SZS

Objekt:
Graz, Liebenauer
Hauptstr. 167, 167a-g

GZ: LRH 30 S 3/2006 - 13

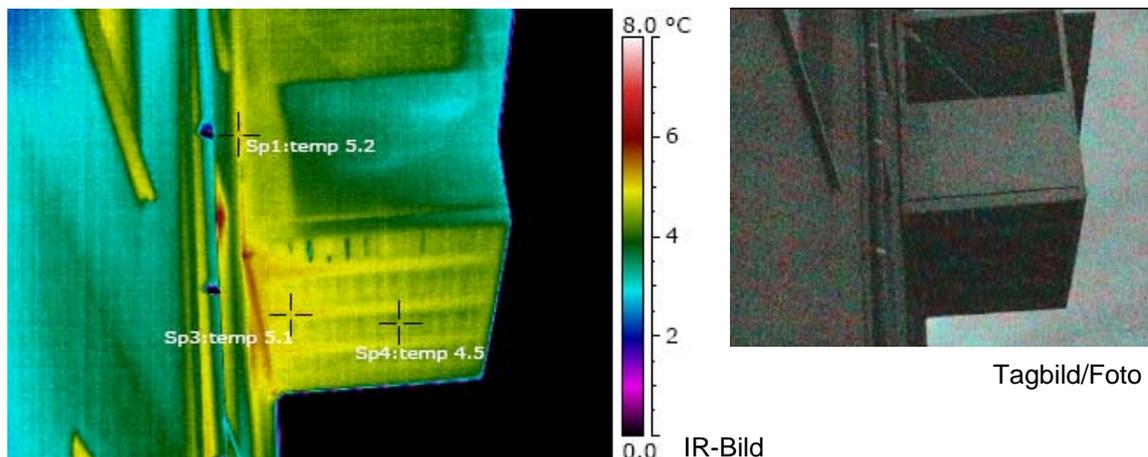
- Unter vorspringenden Bauteilen, wie hier dem Balkon, Temperaturerhöhung durch Luftstau. Durch die spezielle Konstruktion im Anbindungsbe-

reich der Balkone an das aufgehende Mauerwerk, wurde eine Wärmebrücke weitestgehend vermieden.

Fassade

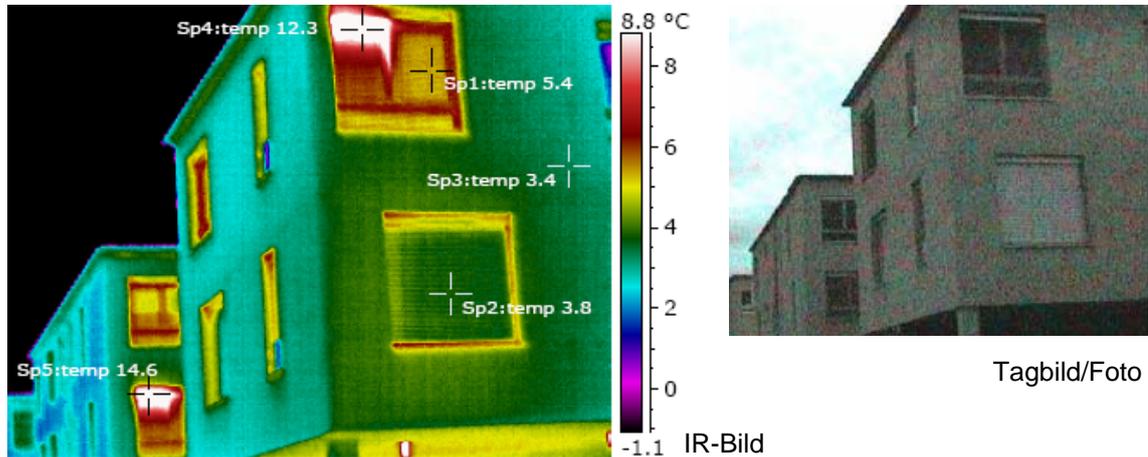
Kommentar:

Dazu hält der LRH fest, dass in der ursprünglichen Baumeister-Ausschreibung die Position „A-WDVS zusätzlich verdübeln“ kalkuliert war. Aufgrund der Oberflächenbeschaffenheit des Mauerwerkes gemäß ÖNORM B 6400 konnte bei großen Teilen der Fassade auf eine zusätzliche Verdübelung der Wärmedämmung verzichtet werden.

Die Einsparung aus diesem Titel betrug rund € 6.700,--.

Anschlussdetail Stütze

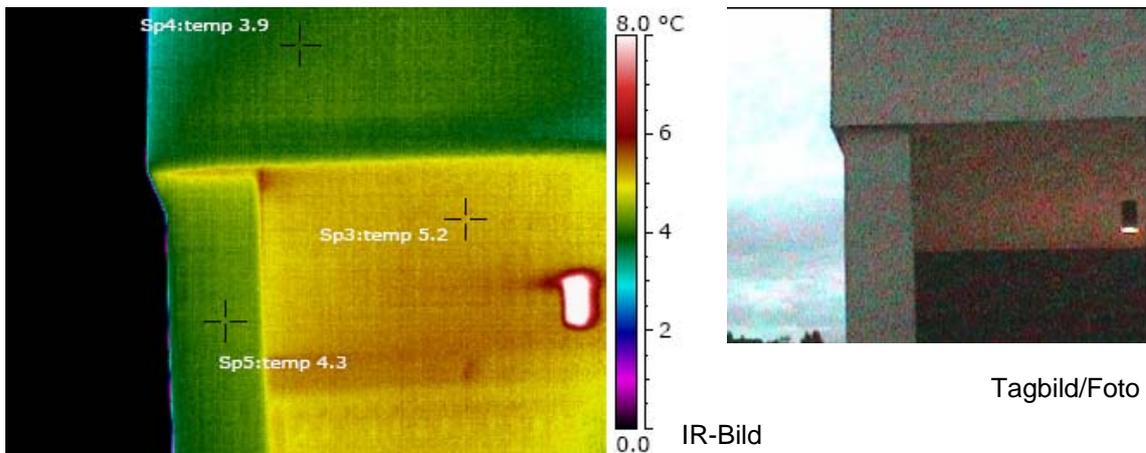
Kommentar:
